SERVICE INFO – INA 0153

Vodicí kladka 532 0662 10

Použití u několika výrobců automobilů

Obrázek 2: 532 0662 10 – Vodicí kladka INA

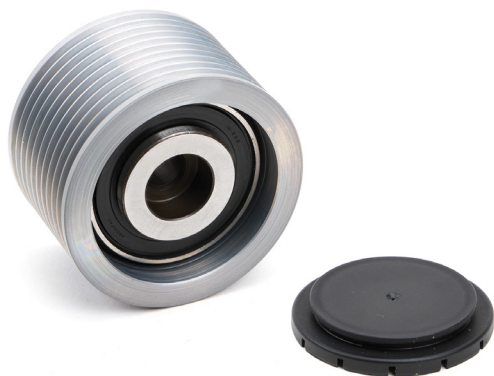
To bylo vynecháno u vodicí kladky 532 0662 10 (obrázek 2). Funkci plastového těsnění a plastového víčka zde zajišťuje ocelová těsnicí podložka (obrázek 2).

Výrobci vozidel Renault a Volvo používají v uvedených motorech v pohonu přídatných agregátů vodicí kladku s plastovým těsněním (obrázek 1). V namontovaném stavu je vodicí kladka přídatně vybavena plastovým víčkem, aby se zabránilo vniknutí nečistot a vody.

Vodicí kladka 532 0662 10 má stejné technické specifikace a může být v těchto motorech použita bez omezení!
